Oggetto **[ID_VIP: 7538]** Procedura di Valutazione di impatto ambientale, ai sensi dell'art. 23 del D.Lgs. 152/2006 e ss.mm.ii. relativa al progetto di un impianto agro-voltaico della potenza elettrica di 45,4779 MW DC e 37,800 MW AC, sito Comune di Ascoli Satriano (FG) in località "Mezzana Grande", con relative opere connesse nei comuni di Comuni di Ascoli Satriano (FG), Castelluccio dei Sauri (FG) e Deliceto (FG), da collegare al futuro ampliamento della Stazione Elettrica (SE) della RTN.

Proponente: INE MEZZANA GRANDE S.r.l.

Parere tecnico-istruttorio della Soprintendenza Speciale per il PNRR.

Fig. 2 - Estratto planimetrico elaborato su QGIS dalla DG ABAP Servizio V - il progetto in esame è cerchiato in rosso- in azzurro, gli UCP (masserie) più vicini all'area d'impianto e con il retino puntinato rosso l'UCP Parco Agricolo Multifunzionale di Valorizzazione del Cervaro.

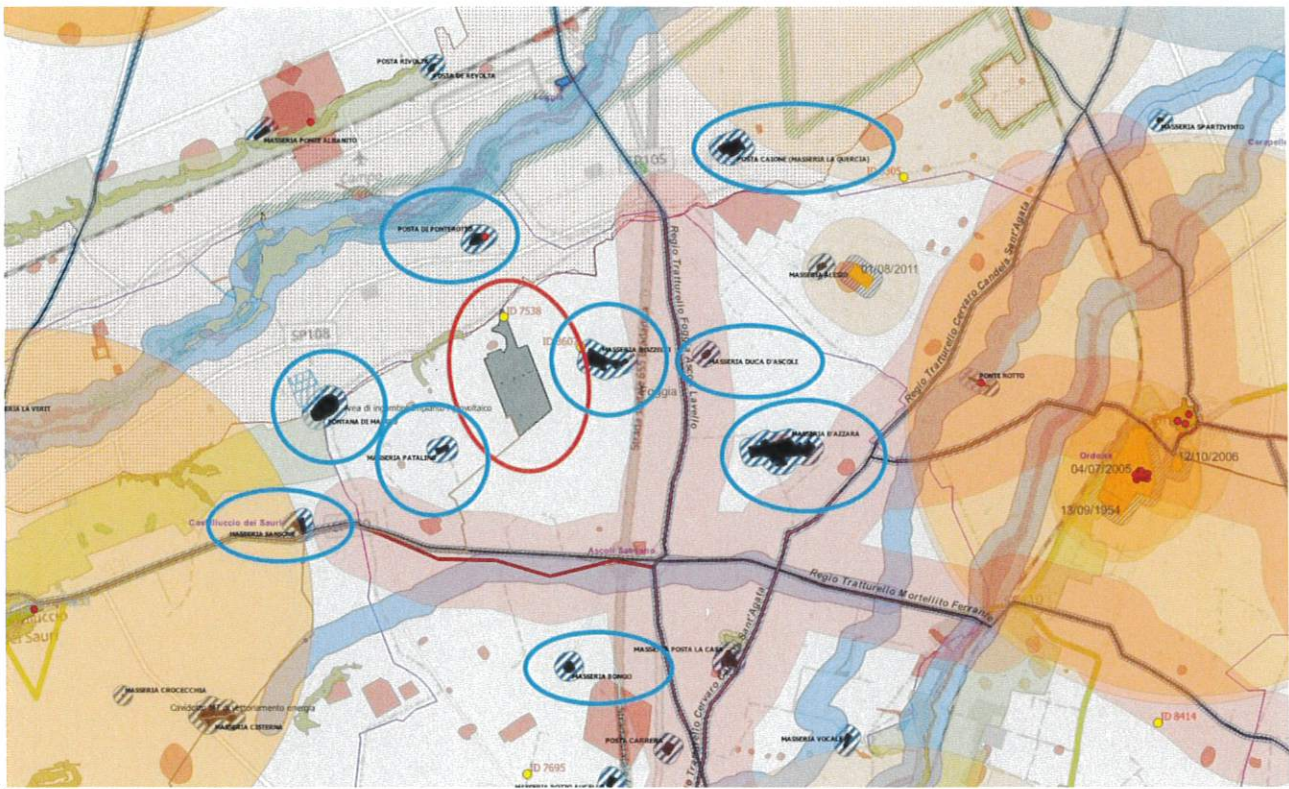
Si fa presente infatti che in prossimità dell'impianto sono presenti le seguenti UCP (Fig. 2):

Le UCP seppur non riconosciute come beni tutelati per legge dal punto di vista paesaggistico, sono ritenute aree da sottoporre a tutela dal PPTR (punto 6.3.1 delle linee guida 4.4.1 parte seconda), e valutate di conseguenza, in quanto elementi aventi un forte carattere identitario direttamente riconducibile al patrimonio paesaggistico locale.

In particolare, l'impianto sarebbe un detrattore rispetto al patrimonio identitario culturale – insediativo, inficiando la comprensione complessiva dell'organismo territoriale, prevalentemente a seminativo e caratterizzato da visuali ampie e compromettendo la tutela dei valori del contesto. Inoltre l'intervento costituirebbe una trasformazione territoriale che altera le componenti e le relazioni visive che caratterizzano la struttura delle figure territoriali, in contrasto con la direttiva che promuove progetti che impediscano le trasformazioni territoriali che compromettano le particolari valenze ambientali storico culturali che le caratterizzano, come cumulativamente rappresentato dalle tavole di analisi PPTR della ditta.
